原子炉建屋の鉛直方向のシミュレーション解析における 床応答スペクトルの短周期での鋭いピークについて

平成20年7月24日

東京電力株式会社

基礎マットの剛性を評価したモデルによる試算例（1）

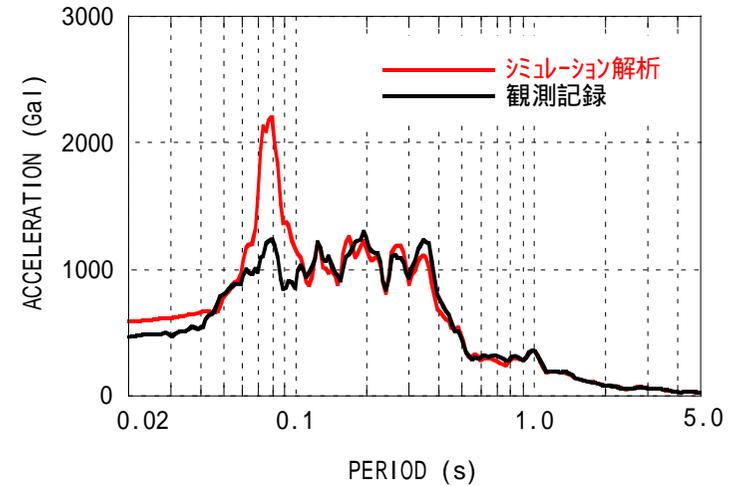
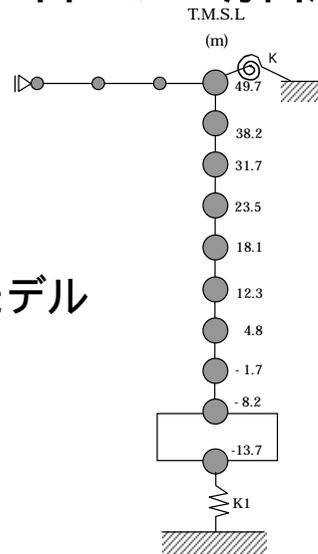
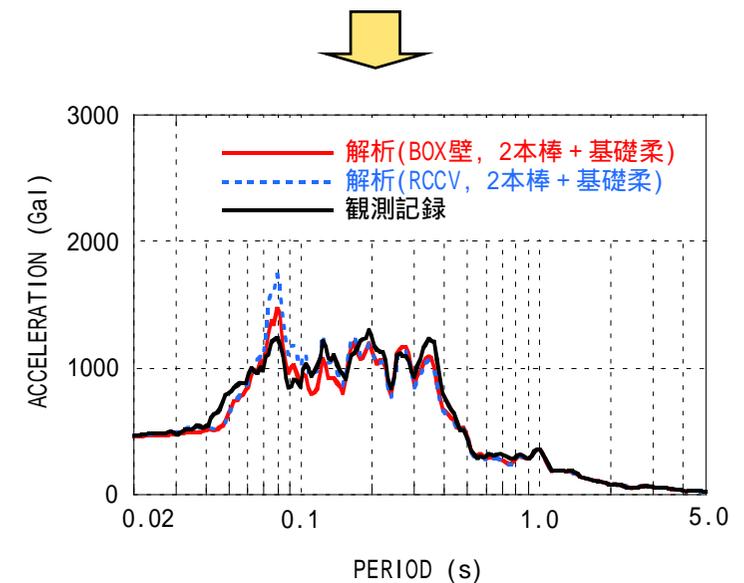
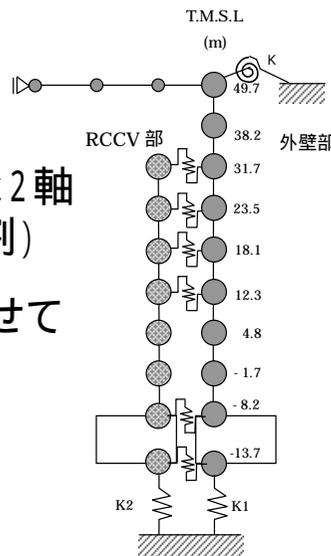
JNES殿の提案事項を吟味してみると、軸対称FEMモデルで側面地盤もモデル化しているものの、建屋側面とは接触させない仮定にしていることなどから、床応答スペクトルに効果があるのは、主に の仮定であるだろうとの評価を行った。

このため、基礎マットを分割した多軸質点系モデルでの解析を実施し、観測記録との対比を試みた。

7号機において次の条件での解析による試算を実施

2号機 R/B

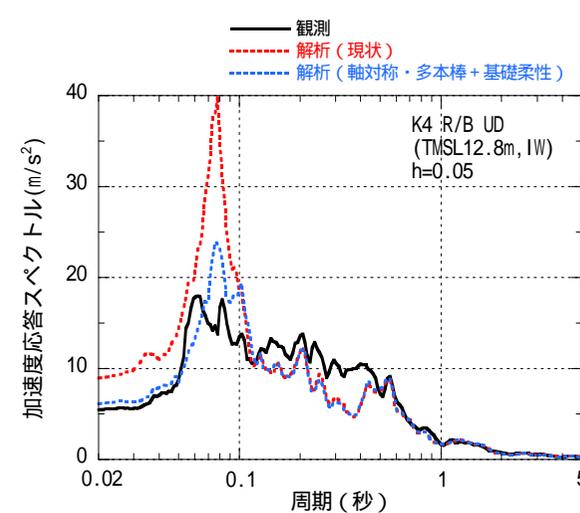
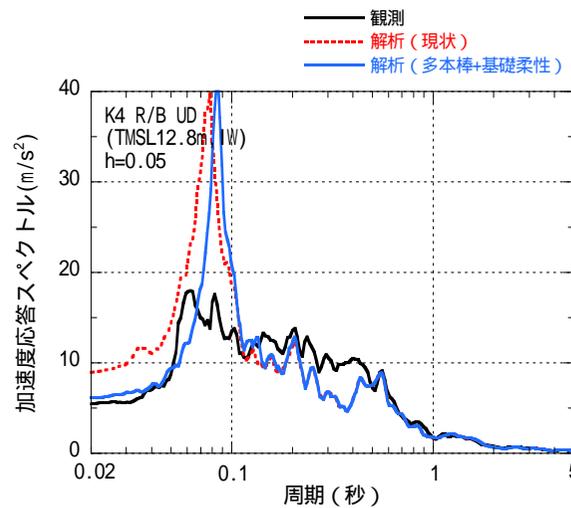
基礎マットを分割した多軸質点系モデルでの解析は、K-7の観測記録に合わせるためには有効であるが、他号機の条件によっては乖離が大きくなる場合もある。ただし、この解析手法は厳密にはJNES殿提案の手法とは異なるので、改善が見られなかったK-2/4/5については、JNES殿提案の軸対象FEM解析モデルでの追加検討を行った。

JNES殿提案の改善手法は、K-7の場合には改善するが、他の全ての号機での改善には繋がらない(例えばK-2の場合は乖離がさらに大きくなる)。
